Bescheid

**über die Änderung und Verlängerung
der Geltungsdauer
der allgemeinen bauaufsichtlichen
Zulassung vom**

Z-19.14-1306

**Brandschutzverglasung "WICSTYLE FP 3"
der Feuerwiderstandsklasse G 30 nach DIN 4102-13**

Anlage ÄV 1 zum Änderungs-
und Verlängerungsbescheid
vom 15. Juni 2010
zur Zulassung Nr. Z-19.14-1306
vom 07.06.2005

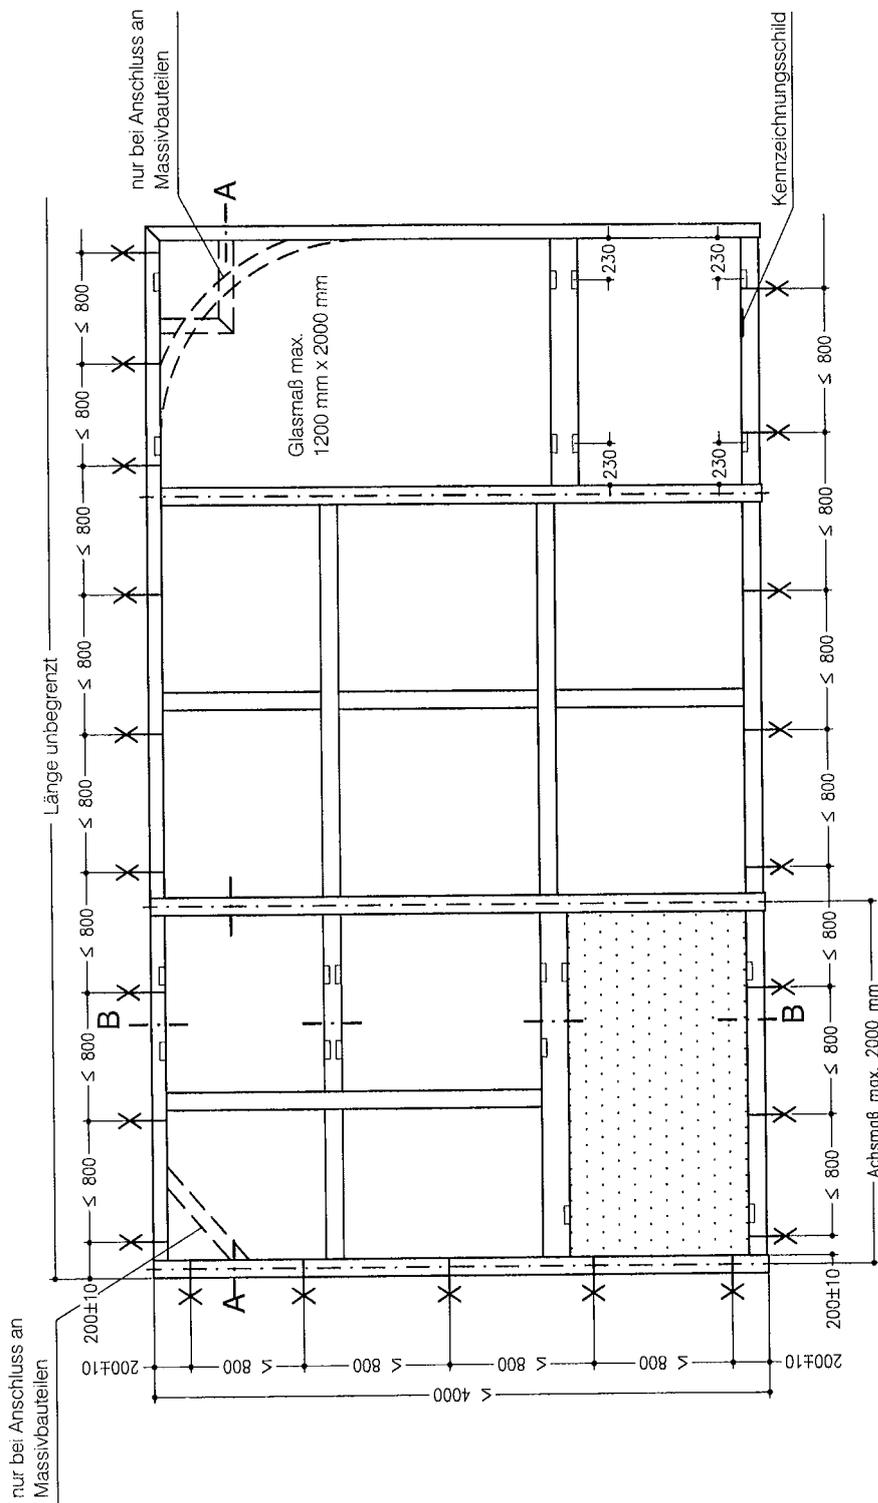
20 Die Anlage 1 der allgemeinen bauaufsichtlichen Zulassung wird durch die Anlage Ä/V 1 dieses Bescheides ersetzt.

Max. Scheibengrößen im
Hochformat = 1200 mm x 2000 mm
Querformat = 1935 mm x 1200 mm

Max. Paneelgrößen im
Hochformat = 1200 mm x 2000 mm
Querformat = 1935 mm x 1200 mm

Festfeld:
Maximales Stützenachismaß = 2000 mm

Brandschutzverglasung/Paneel
"Pilkington Pyrodur 30-1" oder
"Pilkington Pyrodur 30-201" oder
"Pilkington Pyrodur 30-2. Iso" oder
"Pilkington Pyrodur 30-3. Iso" oder
Paneel ca. 23 mm bestehend
aus 2 x 2 mm Al-Blech
und 3 x 6 mm PROMATECT-H verklebt

- Glassicherung/Paneelsicherung (siehe Anlage 12)
Horizontal ab Glassmaß-Breite 1000 mm 2 Stück oben und unten
Randabstand 230 mm.

Anlage Ä/V 2 zum
Änderungs- und Ver-
längerungsbescheid
vom 15.06.2010
zur Zulassung
Nr. Z-19.14-1306
vom 07.06.2005

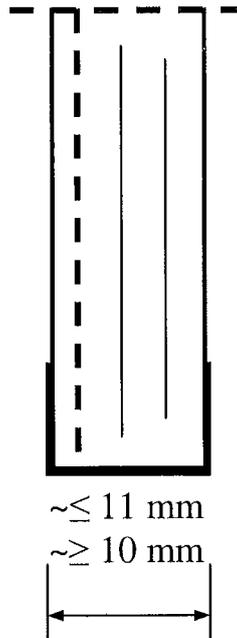
- "Pilkington Pyrodur 30-1."
entsprechend Anlage Ä/V 2 oder
- "Pilkington Pyrodur 30-201"
entsprechend Anlage Ä/V 3

21 Die Anlagen 28 bis 31 der allgemeinen bauaufsichtlichen Zulassung werden durch die Anlagen Ä/V 2 bis Ä/V 5 dieses Bescheides ersetzt.

Verbundglasscheibe "Pilkington Pyrodur[®] 30-1."

Brandschutz-Verbundglas gemäß DIN EN 14449 bestehend aus Floatglasscheiben mit zwischen liegender Funktionsschicht.

Die Scheibenkante ist allseitig umlaufend mit einem Spezialklebeband ummantelt.
